INFORME DE INSPECCIÓN TÉCNICA  
SAPB N°-161-2022.

## Proyecto “VALLE LINDO”

MINISTERIO DE AMBIENTE  
DIRECCIÓN REGIONAL DE PANAMÁ OESTE  
AGENCIA DE ARRAIJÁN  
INFORME TÉCNICO DE EVALUACIÓN (CAT-I)  
DRPO-SEFOR-AA-280-2022

**SECCIÓN DE EVALUACIÓN DE ESTUDIO DE IMPACTO AMBIENTAL  
INFORME TÉCNICO DE INSPECCIÓN DE CAMPO DE EsIA, CATEGORÍA I  
DRPO-SEIA-IIO-305-2022**

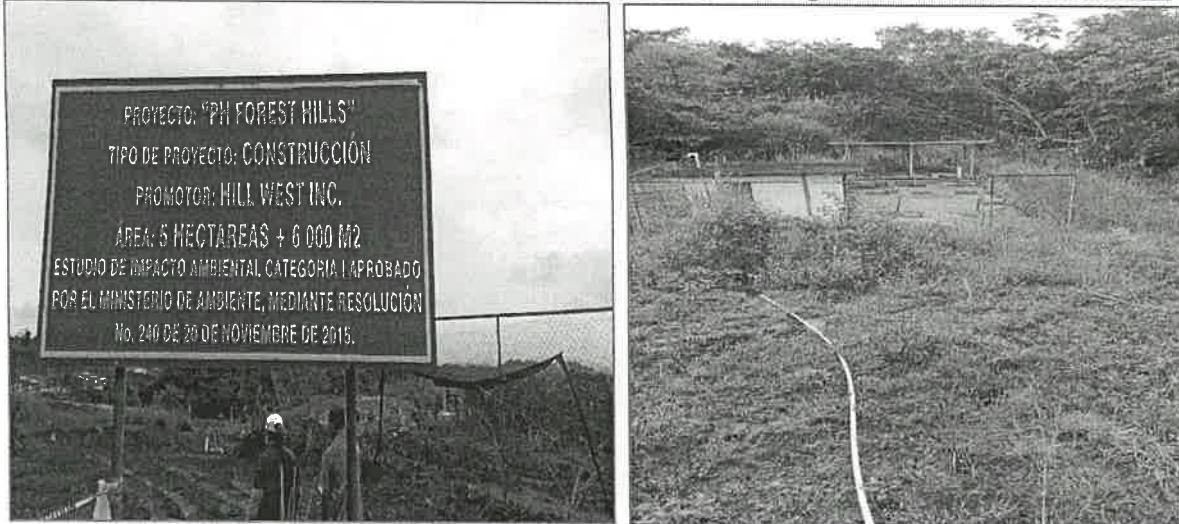
Letrero y sistema de tratamiento de aguas residuales del Proyecto Forest Hill

Avances del desmonte del terreno
